**Avis délibéré de la mission régionale d'autorité  
environnementale sur la création de la retenue d'altitude  
de Crête Blanche et sécurisation du réseau d'adduction  
d'eau potable (AEP) sur la commune de Manigod (74)**

**Avis n° 2022-ARA-AP-1337**

**Avis délibéré le 10 mai 2022**

Figure 10: Nombre d'heures totales avec une température < -6°C (source : dossier)

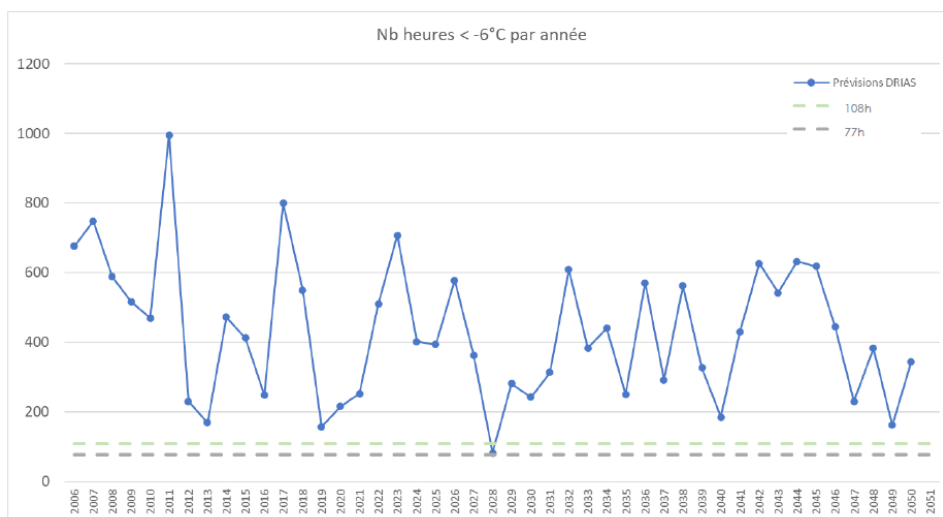
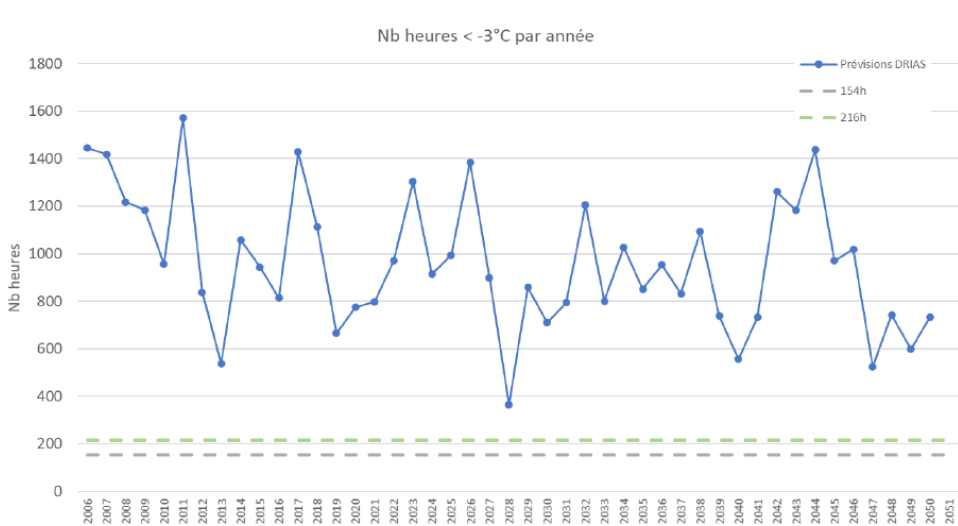
Les deux graphiques ci-dessous croisent ces éléments avec les estimations du DRIAS du nombre d'heures durant lesquelles les températures sont en dessous de -6 °, sur le secteur du projet (en vert, la situation future, en gris la situation actuelle).

On constate une baisse sensible du nombre d'heures favorables à la production de neige de culture.

Émettre de telles conclusions revient à remettre en question les dynamiques en place et constatées localement par le dossier lui-même ainsi que les rapports internationaux et les données natio-
